Commune de **LAYE** – Département des Hautes-Alpes

PLAN LOCAL D'URBANISME (PLU)

Modification n°2

Réponse aux avis des Personnes Publiques Associées (PPA)

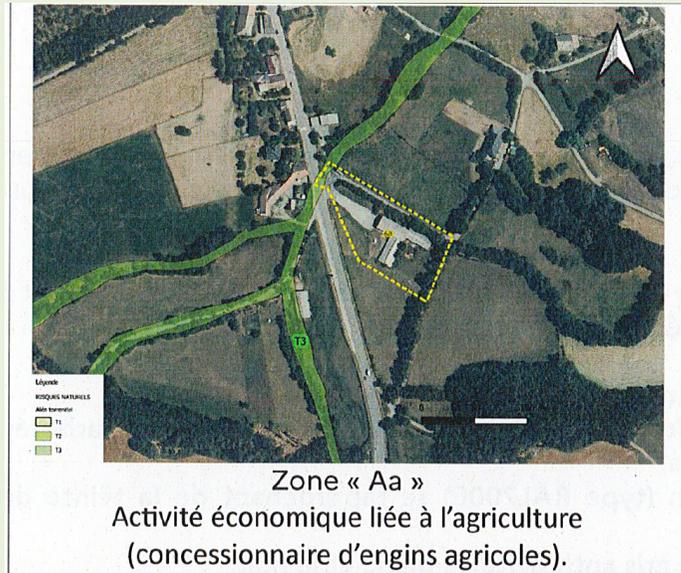
<p>Compatibilité avec le SCOT de l'aire gapençaise : Le SCOT ne prévoit aucune enveloppe foncière économique pour la commune de Laye. Le projet de modification de PLU prévoit à terme la création de la zone Aa pour permettre l'installation de l'entreprise « Loubet et Fils » exerçant une activité commerciale liée à la vente d'engins agricoles. Le rapport de présentation devra démontrer que le PLU de Laye reste compatible avec le SCOT de l'aire gapençaise avec la création de cette zone économique Aa. Par défaut la communauté de communes devra de nouveau délibérer en attribuant 0,7ha à la commune de Laye.</p>	<p>Le STECAL Aa n'a pas été créé pour « permettre l'installation de l'entreprise Loubet et Fils » ; l'entreprise est déjà en place et exerce d'ores et déjà une activité commerciale liée à la vente d'engins agricoles. L'objet du STECAL est de permettre la destruction d'une partie vétuste du bâti existant pour reconstruire un nouveau volume plus adapté à l'activité en place.</p> <p>L'installation de l'entreprise « Loubets et fils » a été permise grâce à la modification n°1 du PLU qui a matérialisé un changement de destination autorisé sur les bâtiments existants (accueillant aujourd'hui cette entreprise). Le débat de la compatibilité d'une activité commerciale en ce lieu, avec le SCOT en vigueur a été mené à cette occasion. La Municipalité avait initialement indiqué vouloir autoriser la destination commerciale « au sens large ».</p> <p>Le syndicat mixte du SCOT avait alors exprimé la demande suivante dans son avis : « la destination commerciale ne pourrait s'envisager qu'à la condition de s'inscrire dans le cadre d'activités agricoles et artisanales ».</p> <p>La Municipalité a accepté de préciser que la destination commerciale n'est autorisée qu'à condition d'être en lien avec une activité agricole car le projet envisagé serait la vente de matériels et fournitures agricoles. Elle a notamment consulté le service contrôle de légalité de la préfecture des Hautes-Alpes préalablement à l'approbation de la modification n°1 du PLU.</p> <p>Dans cette modification n°2 la destination reste inchangée, seule la surface de plancher peut évoluer, mais de manière raisonnée (surface encadrée par le règlement du STECAL).</p>
